サービスキャンペーン通知書

通知者の氏名 トヨタテクノクラフト株式会社  
 又は名称 代表取締役社長 川瀬 正伸  
 住 所 東京都港区芝浦4丁目8番3号

# 不具合箇所説明図

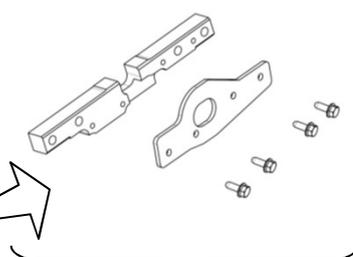
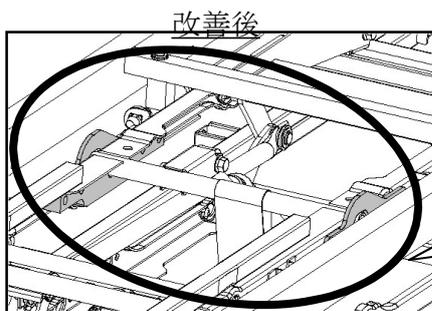
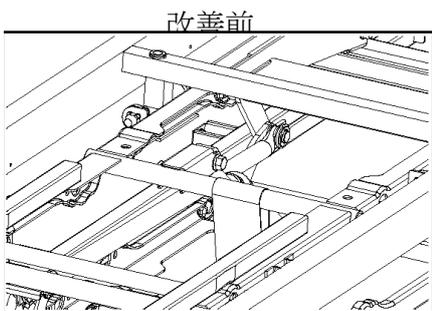
ユーザー指定により社外品防振ベツトを装着したトヨタ救急車において、防振機構の調整作業が不適切なため連結ロッドにひび割れが生じているものがある。そのため、そのままの状態で使用を続けると当該部品が破損に至る場合があり、防振機能が低下するおそれがある。

補強部材  
※左側を示す(右側は対称)

改善の内容
